Ausgabe 3/2007

Umstellung Kapselschlüssel

BPW Bremsbacken und Beläge

03.339.05.07.0

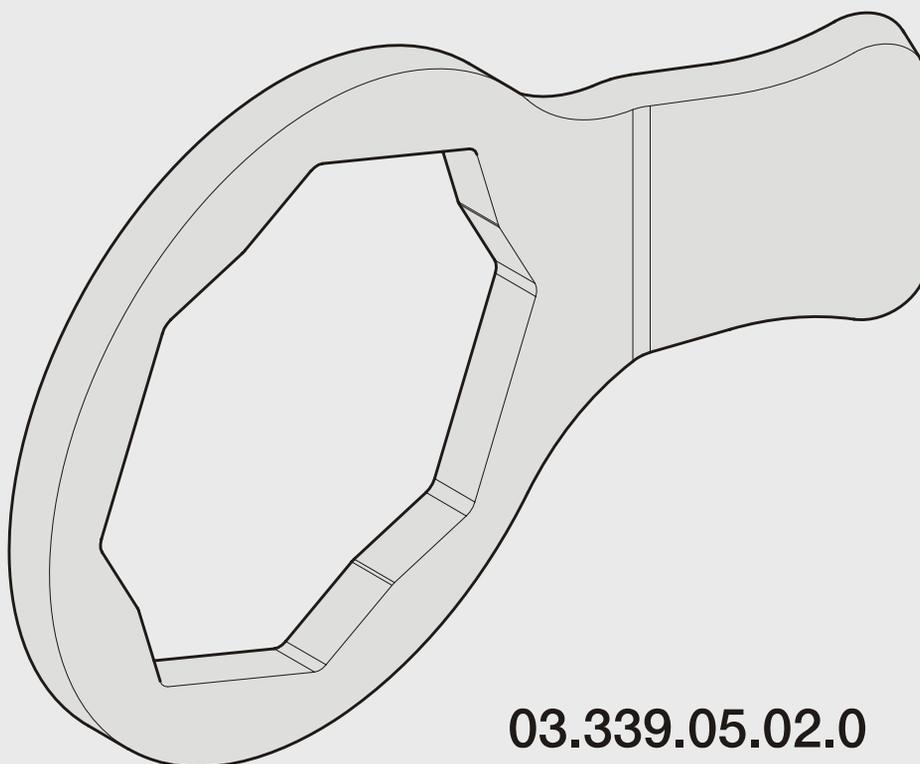
Mit Einführung ECO Plus 2 erfolgten Änderungen innerhalb der Sachnummer bei den Ausführungen 03.339.05.02.0 und 03.339.05.07.0!

Der Schlüssel 03.339.05.07.0 (bisher BPW Form, SW120) erhält die Kontur der Ausführung 03.339.05.02.0 (Achtkant, SW 120)

Der Schlüssel 03.339.05.02.0 (bisher Achtkant, SW 120) erhält eine überarbeitete Kontur der Ausführung 03.339.05.07.0 und ist somit für ECO Plus 2 mit ET 120 / ET 0 einsetzbar.
